RELATÓRIO DE CONSULTA PÚBLICA

Proposta de Definição de Âmbito n.º 248

Central Solar Paredes Velhas - Hibridização com Parque Eólico do Caramulo e respetiva Linha Elétrica Aérea 60kV

Abril de 2025

Figura 1 - Enquadramento das áreas ocupadas pelo projeto e as áreas com menos constrangimentos, identificadas pelo LNEG

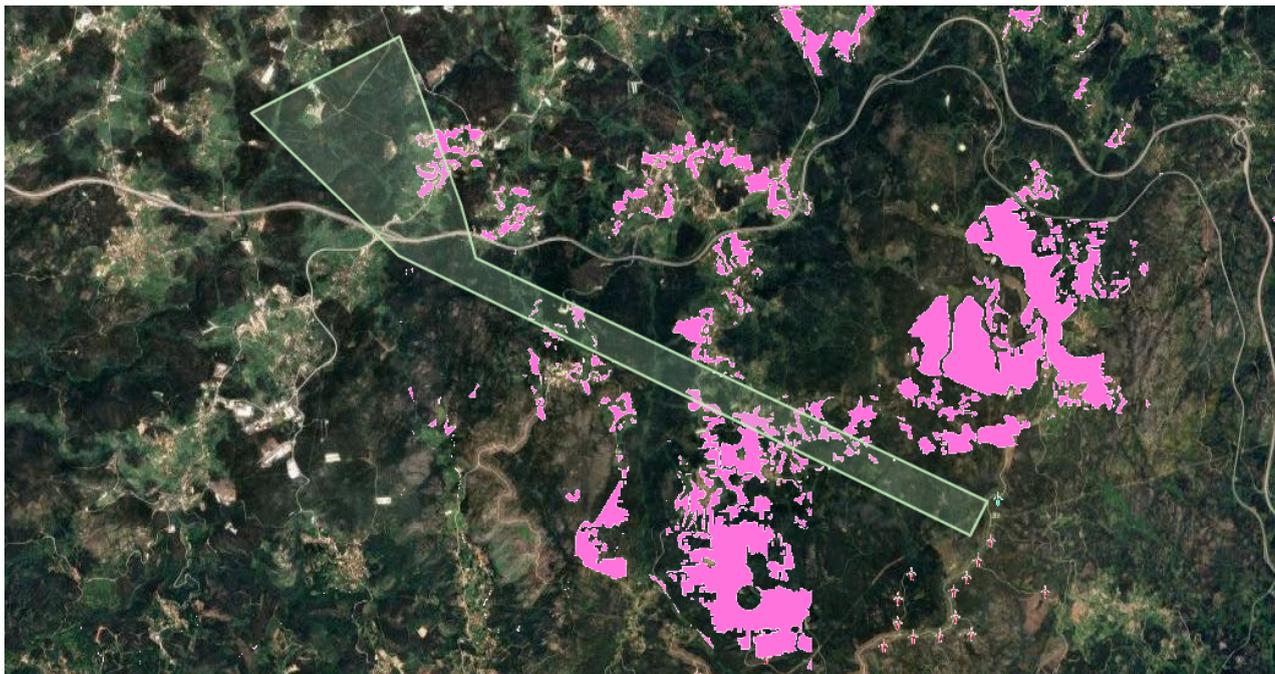
4. De acordo com o Relatório Técnico “Potenciais Áreas de Aceleração de Energias Renováveis (PAER)”, realizado pelo Grupo de Trabalho para a definição das Áreas de Aceleração de Energias Renováveis (GTAER), foram identificadas áreas, a nível nacional, que minimizam os constrangimentos e condicionantes territoriais (que dependendo do cenário usado, podem incluir REN, RAN, Rede Natura 2000, Parques Naturais, etc.). Enquadrando o projeto em análise com estas áreas identificadas pelo LNEG (ver figura 1, em baixo), conseguimos identificar, apenas considerando um raio de 3 km à subestação do parque eólico, várias áreas onde a instalação de 106 hectares de central solar seria possível e respeitaria as condicionantes do cenário E do estudo (isto é, não se encontraria em RAN, REN, não ocuparia área de aquíferos porosos ou essencialmente porosos, etc.).

5. A ZERO acredita que a maior falha desta Definição de Âmbito prende-se pela falta de análise e/ou exposição das alternativas consideradas. Refere-se que “uma vez que se trata de um projeto de hibridização há, desde logo, a necessidade de garantir a proximidade ao projeto existente (Parque Eólico do Caramulo), assim como a disponibilidade de terrenos com dimensões e características adequadas à potência que se pretende instalar.” No entanto, como se pode comprovar na figura 1, verificam-se bastantes opções de terrenos mais próximos ao parque eólico existente. Inclusive estando o local mais próximo a meros 800m da subestação.

6. A ZERO salienta à CA a falta de clarificação de alternativas, que aparentam ser possíveis e que minimizariam um dos impactes mais diretos da linha elétrica, através da redução significativa do seu comprimento. No entanto, sem qualquer explicação ou consideração por parte do promotor, estas alternativas não conseguem ser avaliadas.

Figura 2 - Enquadramento das áreas ocupadas pelo projeto e áreas com presença de “outras folhosas”

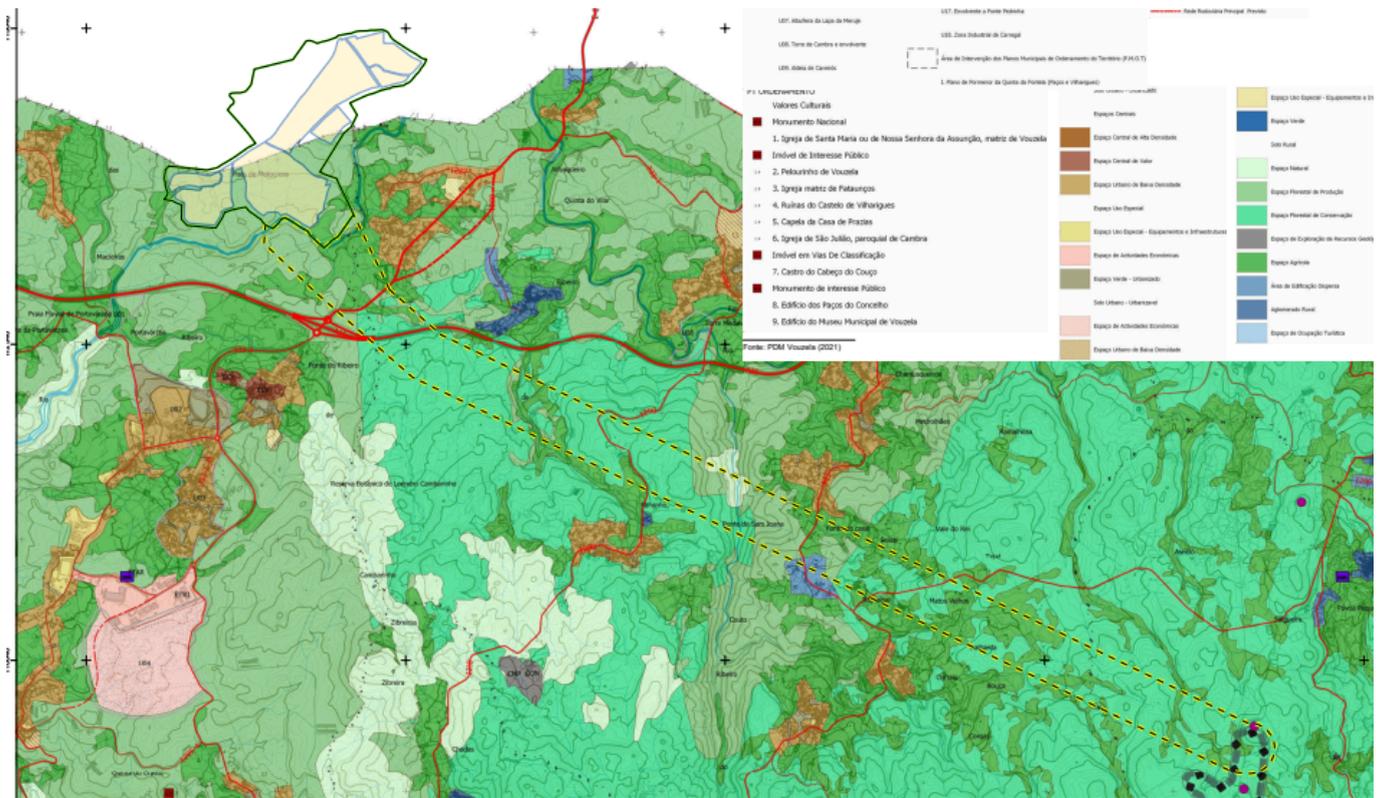
7. Analisando a distribuição de “outras folhosas” no mapa (figura 2) e tendo em consideração o PDM apresentado (figura 3), observa-se que a linha elétrica apresenta ser um dos aspetos do projeto com maiores impactes potenciais, atravessando áreas com densas populações de folhosas, áreas classificadas como “Espaços Florestais de Conservação” e áreas com biótopos CORINE (figura 4).
8. Tendo em consideração, o referido no ponto 5, a ZERO acredita que estamos perante uma situação de impactes ambientais potencialmente desnecessários de uma linha elétrica de 6 km, quando a central poderia ter sido desenhada para ser implementada mais próxima.
